Juttu nro M 2090–19, tuomari 2:5; koskien ympäristökaaren mukaista lupaa jatkaa ja lisätä kaivostoimintaa Tapulin, Palotievan ja Sahavaaran kaivoksissa siihen liittyvää toimintaa Kaunisvaaran rikastamossa Pajalan kunnassa, Norrbottenin läänissä – nyt kysymys täydennyksestä.

Yhtiö on sen jälkeen velvoitusmääräyksessä 7.4.2021 veloitettu selvittämään ja vastaamaan maa- ja ympäristötuomioistuimen lisäkysymyksiin koskien liitteessä 1.6 ”*PM Padot ja penkereet Kaunisvaara*”, joka toimitettiin yhtiön täydennyksien mukana 31.3.2021. Yhtiö saa velvoitusmääräyksen saapumisen jälkeen antaa seuraavat täydentävät ja selvittävät tiedot.

1. Maa- ja ympäristötuomioistuimen kysymykset

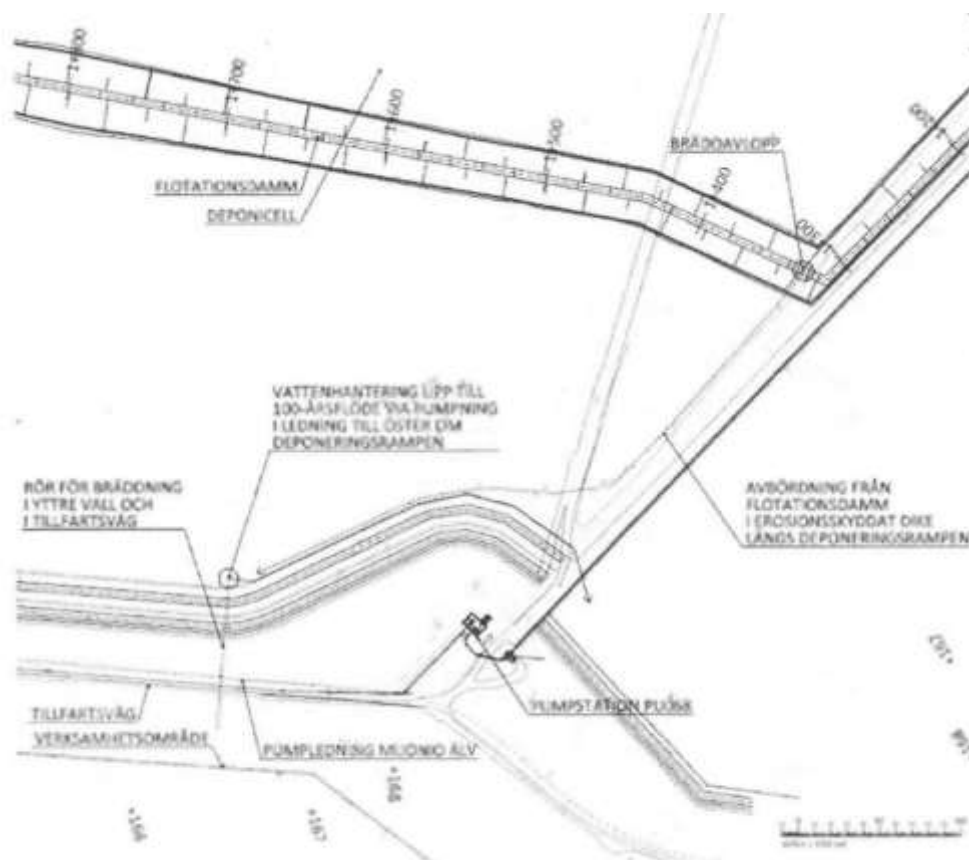
PM:ssä on kuva 3–1 hiekkavarastosta ja varastointisolusta. Siitä näkyvät varastointisolun ympärillä olevat penkereiden eri poikkileikkaukset. Viemäroidyt osat sijaitsevat itäisessä padossa, kun taas tiiviit osat ovat läntisissä ja vastaavasti eteläisissä osissa.

Kohdasta 3.2. PM:ssä käy ilmi seuraavaa:

”Vaahdotushiekasta valunut vesi virtaa kohti varastointisolun ulkoreunaa, jossa se kerätään tarkastusta varten enne sen johtamista selkeytsaltaaseen.”

Kuvasta 3–1 ei näy mihin kohtaan selkeytsallasta vesi johdetaan. Maa- ja ympäristötuomioistuin haluaa, että kohta merkitään piirustukseen 19–004 (Suunnitelma selkeytsallas) ja toivoo saada tiedot siitä, onko tämä sama kohta, jossa valumaveden tarkastus on suunniteltu tapahtuvan.

Vaahdotushiekasta valuva vesi virtaa kohti varastointisolun kaakkoiskulmaa kohti tulvaviemäriä, jossa se tarkastetaan ennen sen johtamista selkeytsaltaaseen sisäpenkereen yhteydessä olevan pumppauskaivon kautta alla olevan kuvan mukaisesti, joka on kuvan 1–3 selvennys yhtiön täydennyksessä 31.3.2021. Tulvaviemärin yksityiskohtainen suunnittelu tapahtuu myöhemmin, jonka vuoksi merkintä kuvassa on ainoastaan kaavamainen luonnos, jolla paikka on merkitty.
